Soubor vysvětlení zadávací dokumentace č. 1

**Realizace interiérových úprav v
budově A – Nový Pavilon –
humanizace – vybavení interiéru**

**Zámeček Střelice, příspěvková organizace
Tetčická 311/69, 664 47 Střelice u Brna
IČ: 00212920**

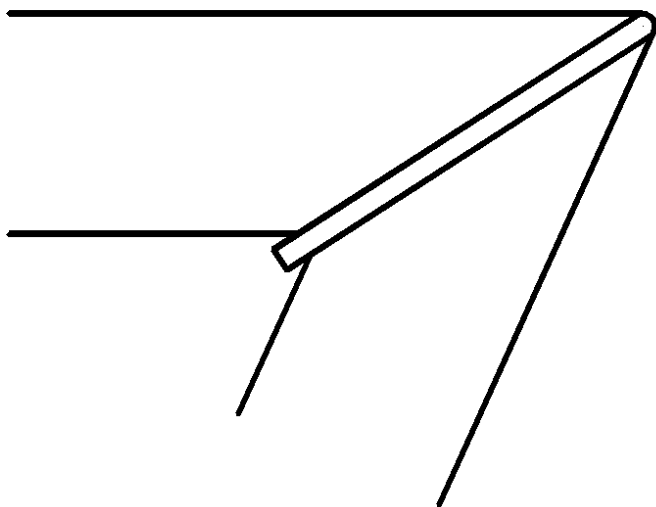
Kryt radiátoru – pol. Kr1 až Kr4 – čelní deska z materiálu laminovaná deska 25 mm, odstín limetka; v desce jsou provedeny výřezy/perforace (štěrbiny široké 15 mm) – jaká je představa o opracování této surové dřevotřískové hrany? Lze tuto hranu ponechat surovou?

Zadavatel uvádí, že hrany štěrbin budou povrchově ošetřeny-uzavřeny – tj. olepeny folií. Jednotlivé horizontální prvky budou vloženy do krytu jako samostatně zahraněné s odpovídající vzdáleností (štěrbinou) a s přiznaným konstrukčním spojem na obou koncích těchto prvků plynule navazujících na plnou část krytu.
